**Agenzia delle Entrate**  
**CATASTO FABBRICATI**  
**Ufficio Provinciale di**  
**Roma**

| Dichiarazione protocollo n. RM0240072 del 18/04/2024 |                                   |

**ABITAZIONE int 4**  
**Piano Primo - Scala 9 - Edificio E**  
**h = 3,20 m**

DIFFORMITA' RILEVATE

fg 194 - part 161 - sub 4

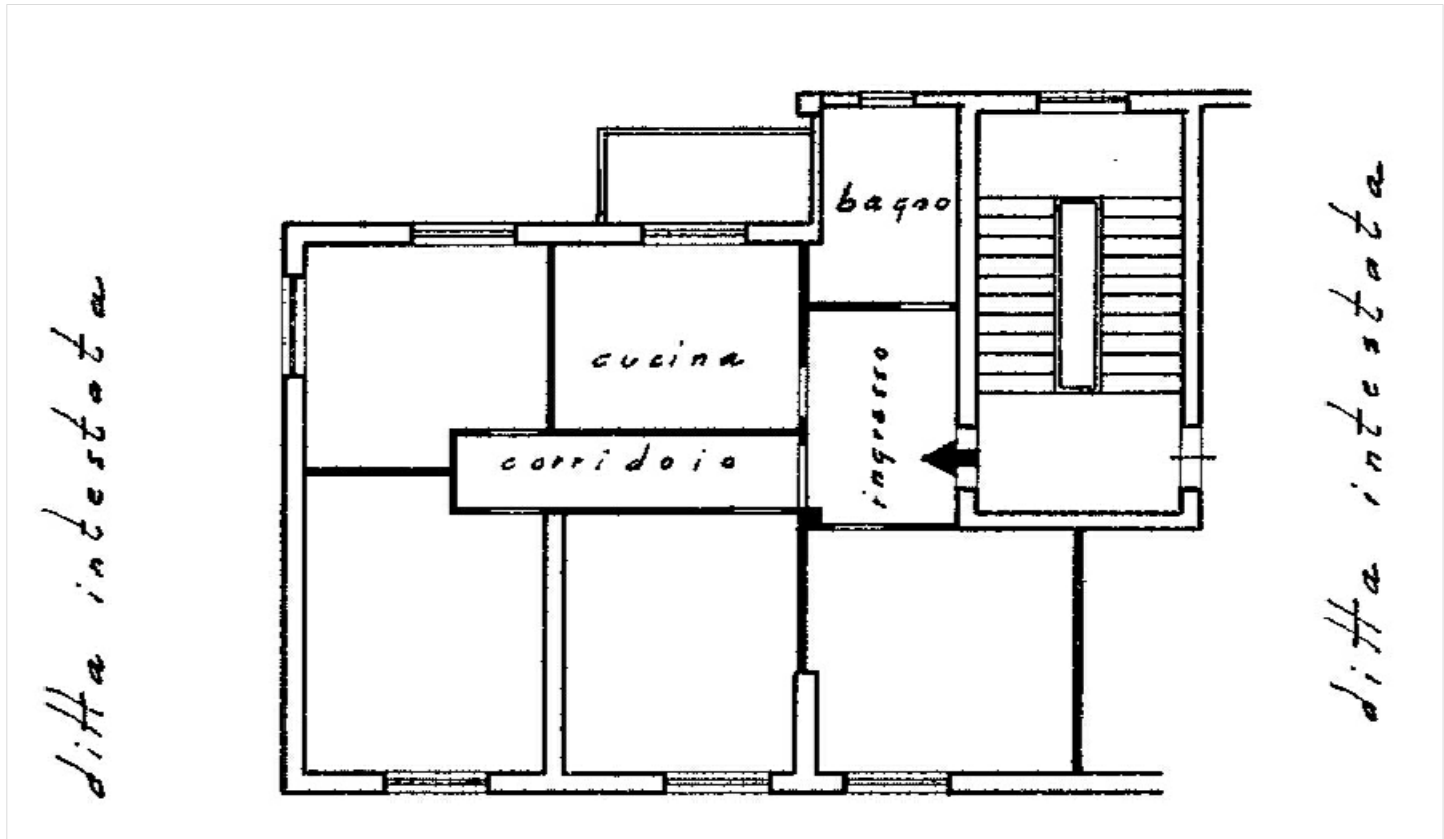
- Difformità non legittime da rimuovere
- Difformità oggetto di Domanda di Condono
- Difformità esterne sanabili
- Cessione vano
- Accorpamento vano

1 - L'ampliamento presente nell'unità, in difformità al progetto originario, non risulta sanabile in quanto eccedente anche il 2% della tolleranza costruttiva ammessa (DPR 380/01 art 34). L'unità, e l'intera palazzina E, non risultano oggetto di alcuna Domanda di Condono. Le opere segnalate, dunque, vengono ritenute non legittime da rimuovere. Qualora il ripristino non possa avvenire senza pregiudizio della parte legittima, si può ricorrere all'art 33-34 DPR 380/01 e s.m.i. per la "richiesta di fiscalizzazione" dell'abuso. E' stata inserita la planimetria del piano terra in quanto, le caratteristiche del piano primo, rispecchiano di più quelle del piano terra rispetto a quelle del piano tipo. Affermazione dimostrata anche dall'osservazione dei prospetti dove viene individuato il punto particolare a conferma della sua legittimità.

3 - (opere di manutenzione straordinaria MS) diversa distribuzione interna

- Docfa con planimetria e inserimento dati
- SCIA da valutare nel dettaglio

Stralcio PROSPETTO

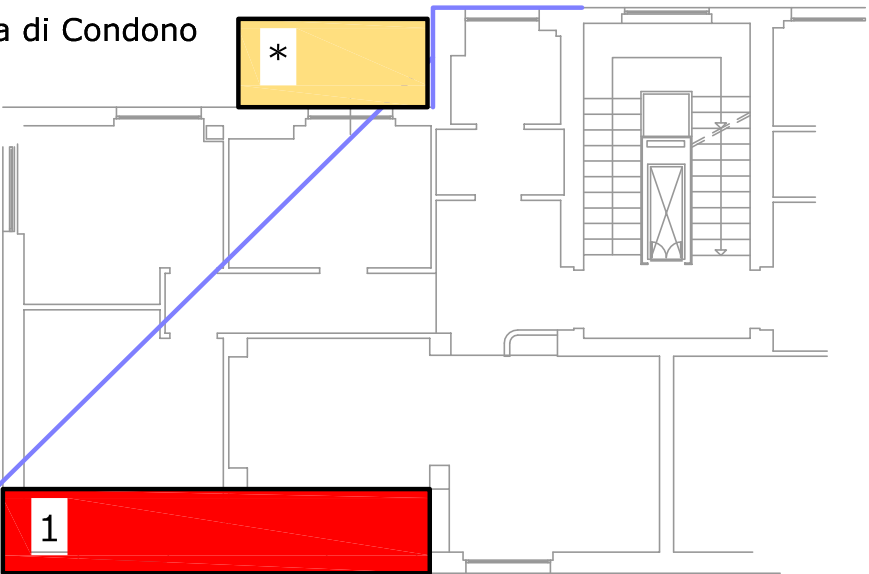
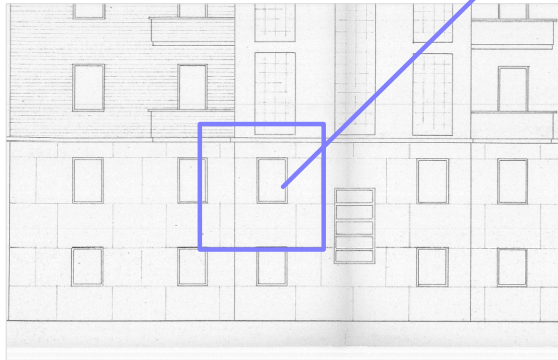
Non è chiara la portafinestra individuata da rilievo data l'assenza del balcone

|             | Errata rappresentazione balcone          |
